# Labormitteilung

ZÄS 3-03

Zählersteuerung

3361 - 1363 - 1

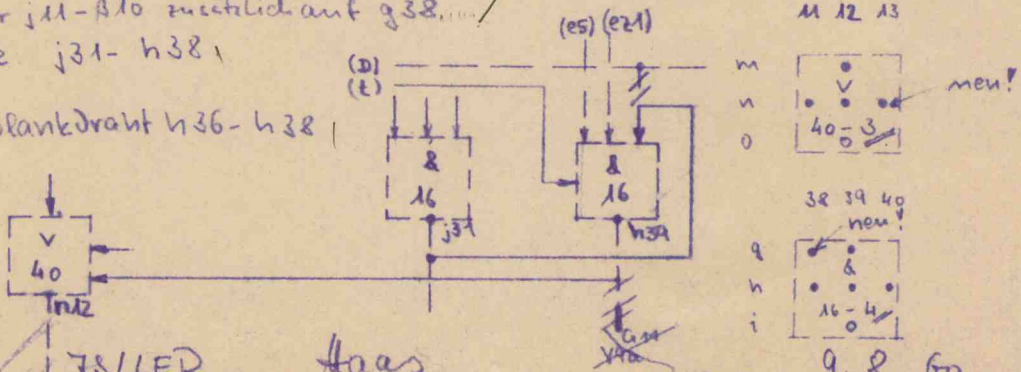
Änderung betrifft Division 48, 49 n,  
 den Atripf nur eines Werts  
 im Teilspeicher

An Eingang Y4b ist die Bezeichnung GK in e 5 zu ändern  
 " " Y6b " " " " " " " " geändert:

(13) Y9a - h39 ändern in h39 - n13  
 (62) wslor j11 - B10 zusätzlich auf g38.

neu: wsge j31 - h38

streichen: Blankdraht h36 - h38
